**From:** malle.viiburg@rmk.ee  
**Sent:**  
**To:**  
**Cc:**  
**Subject:** FW: Planeeritav kaablitross Mäetaguse metskond 35 ja Kuhjatise kinnistul

Uus-Kiviõli kaevanduse konveieritrassi ehitamisel oleme planeerinud ühendada kahe kaevanduse elektrivarustuse. Selleks on vajalik rajada ca 265 m kaabliliin rajatava ja olemasoleva kaabliliini vahele. Kaabliliin koosneb neljast 6 KV kaablist, mis asetsevad 160 mm kaablikaitsetorudes ja on ca 1 m sügavusel maa sees.

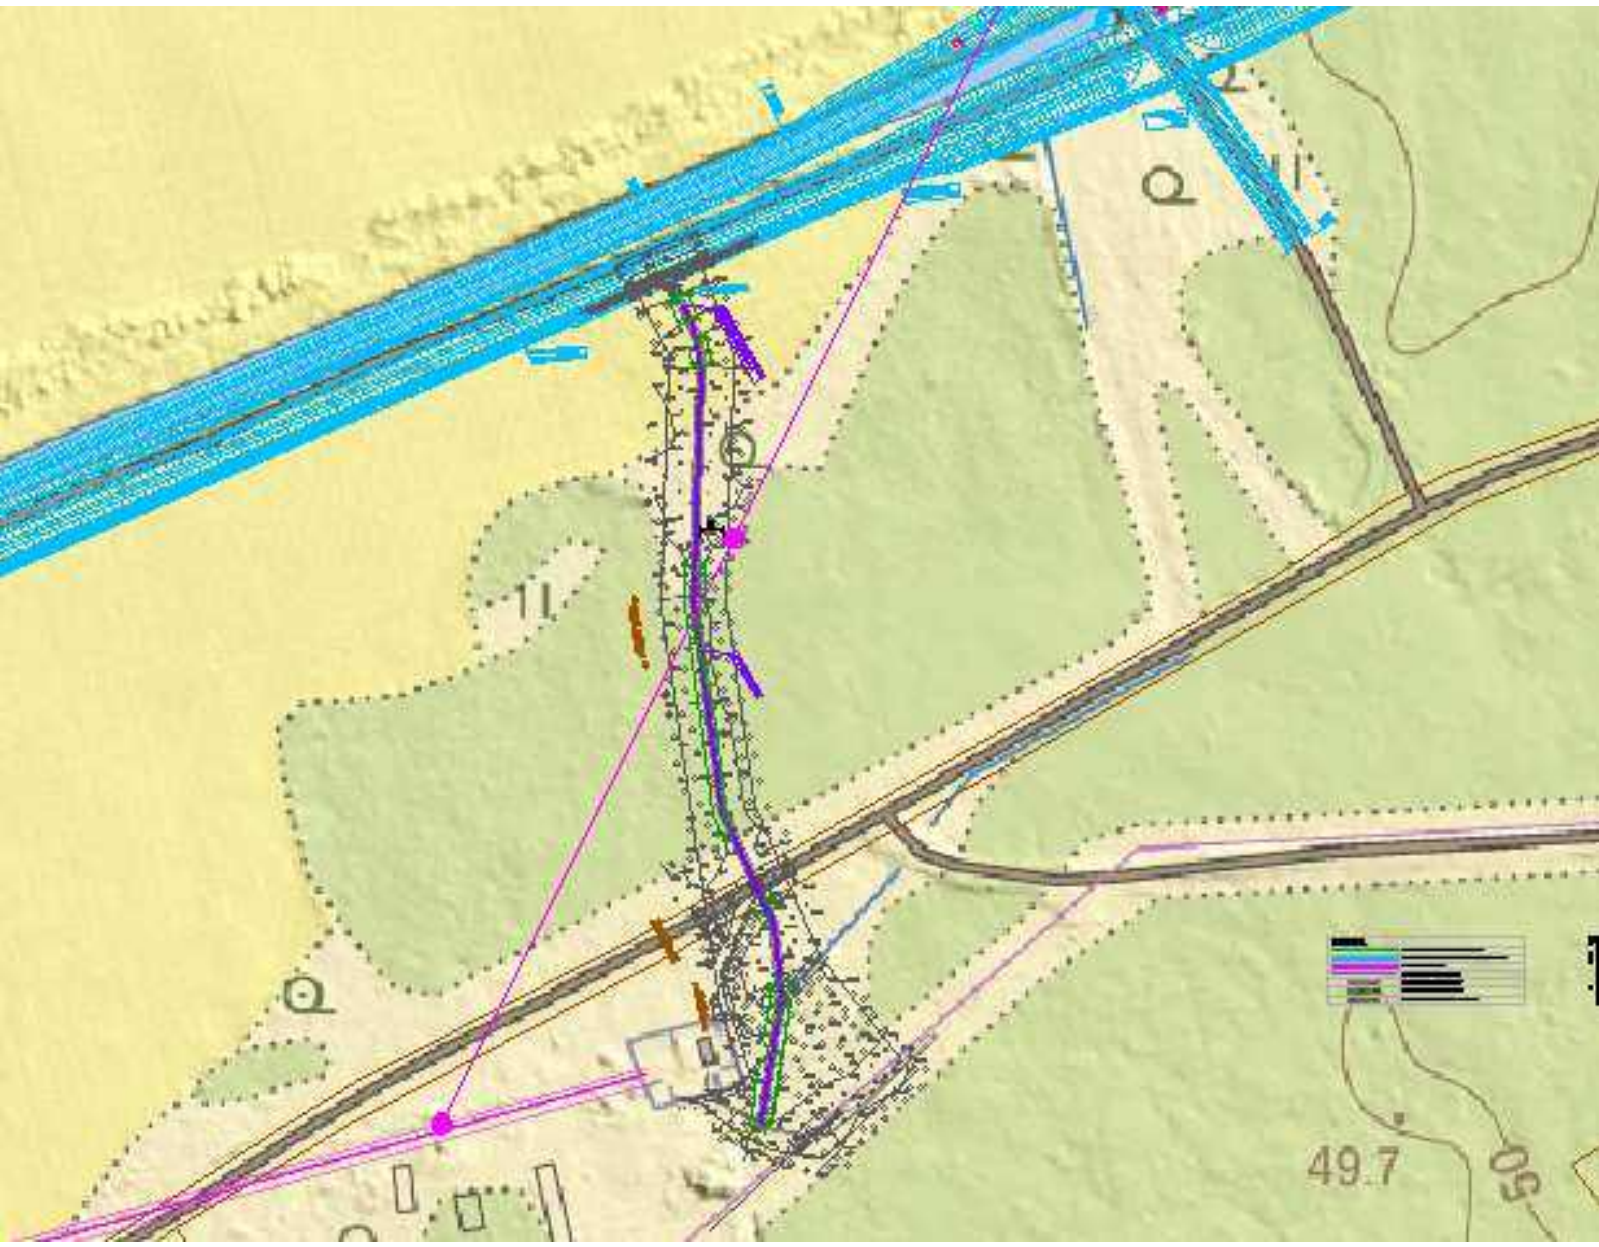
Kui kõlvikuks on metsaala, tuleb rajatiste planeerimisel igal juhul raadamine näidata. Olenemata, kas on metsata või metsaga metsamaa. Kui teostatakse lageraie, jääb kõlvikuks ikka metsamaa. Raadamine tähendabki seda, et metsamaa muutub seal metsata rajatise maaks. See on aluseks ka metsateatise vormistamisel KKA-s. Ei mäleta, et elektriliini infot oleksin näinud. Parimat Alar

Raadamine oli algses joonisel ka puudu, palusin seda teha, kuid seletuskirjale ei pööranud tähelepanu. Lasen selle ka seletuskirja panna. Joonisel on raadamisvajadus pandud geoaluse järgi. Minu arvates pole sel suurt midagi raadata, tegemist on raiesmiku alaga, alajaama juures on võsa. Kas võime kirjutada, et raadamisvajadust ei ole või vaatab Teie inimene selle ennem üle, trassi lasen sel juhul maha märkida. Kas oled kursis, et Elering plaanib sellele alale uut 110 KV elektriliini (lilla joon), seega tekib sinna 50 m laiune trassikoridor.

Ei leidnud projektist sõnagi raadamisest kuigi joonisel on RD ala märgitud. RD teema peaks olema projektis lahti kirjutatud, vähemalt sõnastuses, et RD vajadus joonisel näidatud mahus. Hea, kui on kirjas ka see, et RD vajadust pole – see lihtsustab RMK põhiküsimuse lahendamist raiega seoses.

Kaablitrossi teema jätkuks: lasin projekteerijal joonisele kanda raadamise, aluseks võtsime metsaportaali eraldiste kaardi Nüüd peaks asi korrektne olema.

Lisan ka asukoha eskiisi.

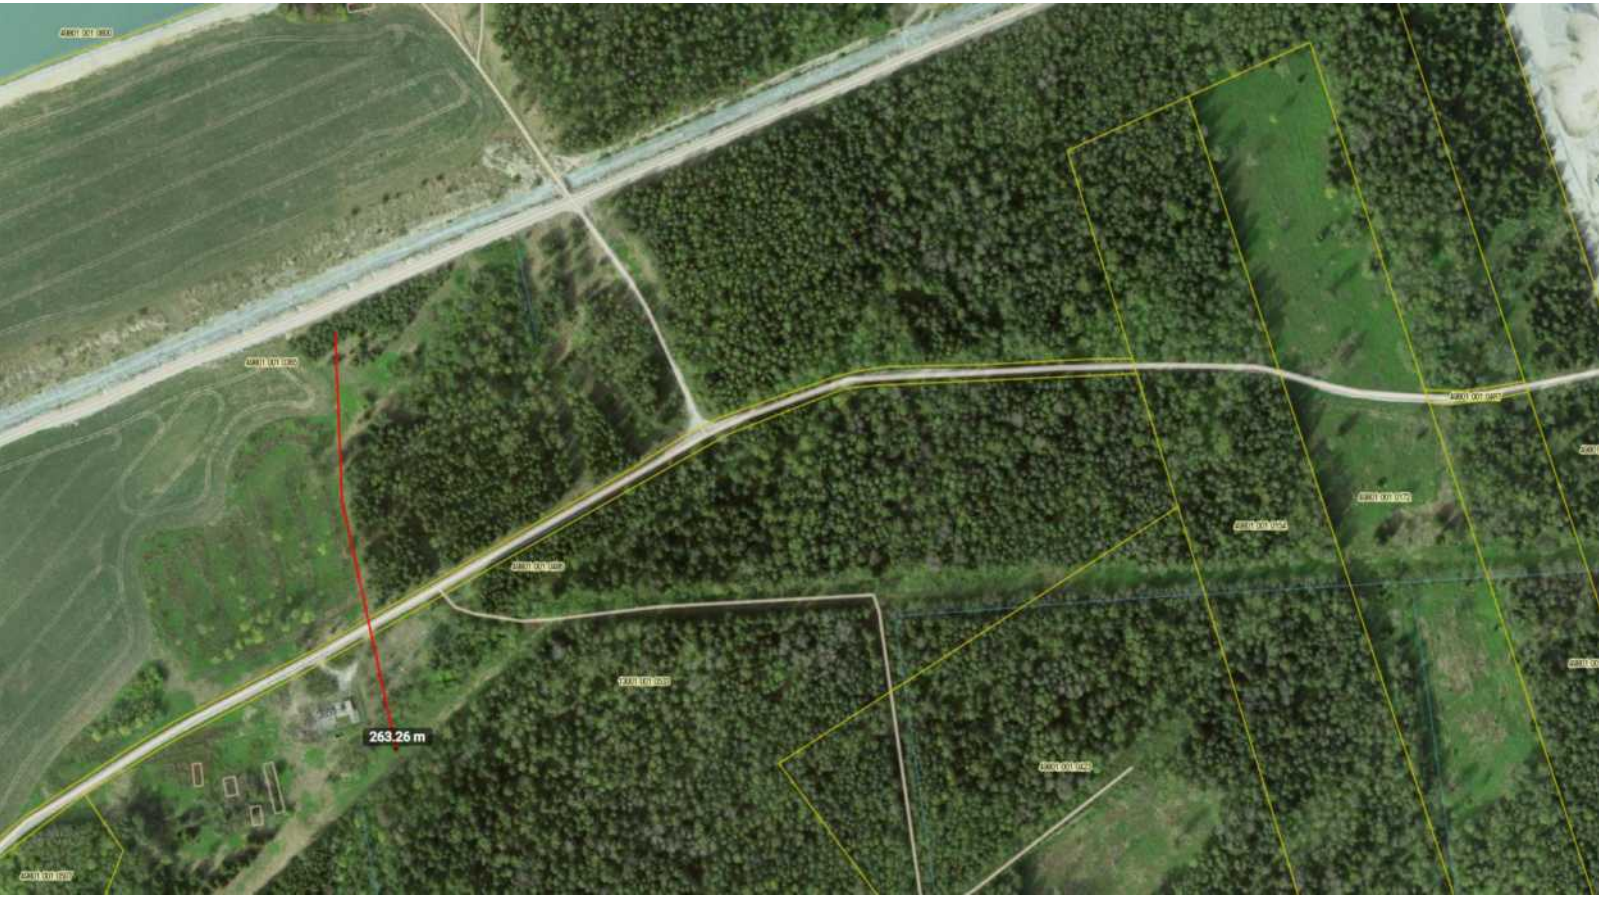
Siit ka küsimus: kuidas sellega edasi minna, et kevadel saaks selle ehitamisega alustada?
